改善箇所説明図

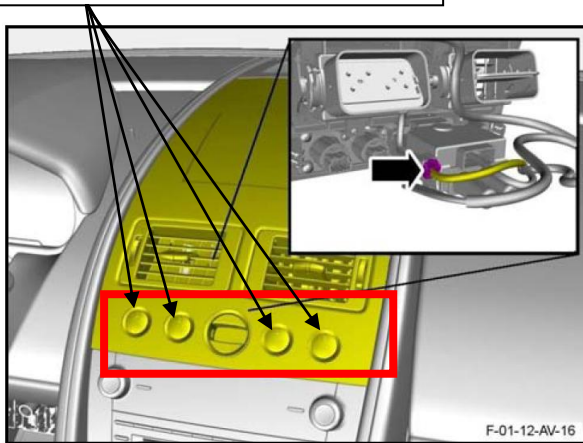
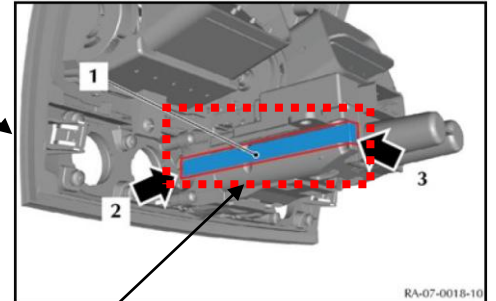
基準不適合発生箇所

(絶縁テープ貼付箇所)

トランスミッションにおいて、トランスミッション制御スイッチの内部基板の設計が不適切なため、車両振動等により内部ショートが発生するおそれがある。その場合、トランスミッションがニュートラルに入るため、車両の運行を維持するための駆動力が伝達されず、惰性走行状態となる。なお、不具合が発生しても、車両を安全に停車させるための制動及び操舵にかかわる機能は保持される。

改善の内容： 全車両、トランスミッション制御スイッチを対策品と交換する。
また、当該スイッチの周辺部に絶縁テープを貼付する。
